**Forum mondial de l'harmonisation  
des Règlements concernant les véhicules**

**113<sup>e</sup> session**

**Amendements aux Règlements concernant les véhicules  
fonctionnant au gaz : Règlement n° 67  
(Véhicules alimentés au GPL)****Proposition de complément 15 à la série 01 d'amendements  
au Règlement n° 67 (Véhicules alimentés au GPL)****Communication des experts des Pays-Bas et de l'Association  
européenne des gaz de pétrole liquéfiés\***

#### Exemple de marque d'homologation de l'équipement GPL

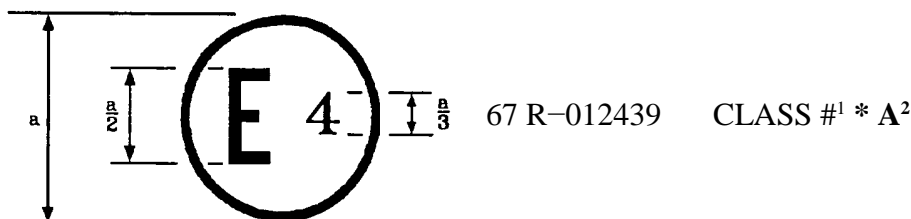
Annexe 2A, modifier comme suit :

<sup>2</sup> **Marque de modification technique à n'apposer que sur le bloc multivannes ou, en cas d'homologations distinctes, sur la soupape de surpression (soupape de décharge) et le dispositif de surpression.**

La marque d'homologation ci-dessus, apposée sur un équipement GPL, indique que cet équipement a été homologué aux Pays-Bas (E4) en application du Règlement n° 67, sous le numéro d'homologation 012439. Les deux premiers chiffres de ce numéro indiquent que l'homologation a été accordée conformément aux dispositions du Règlement n° 67 tel qu'amendé par la série 01 d'amendements. **La marque de modification technique (la lettre "A" dans cet exemple) précédée d'un astérisque n'est obligatoire que pour indiquer l'homologation des accessoires des réservoirs (bloc multivannes ou, en cas d'homologations distinctes, soupape de surpression (soupape de décharge) et dispositif de surpression).** ».
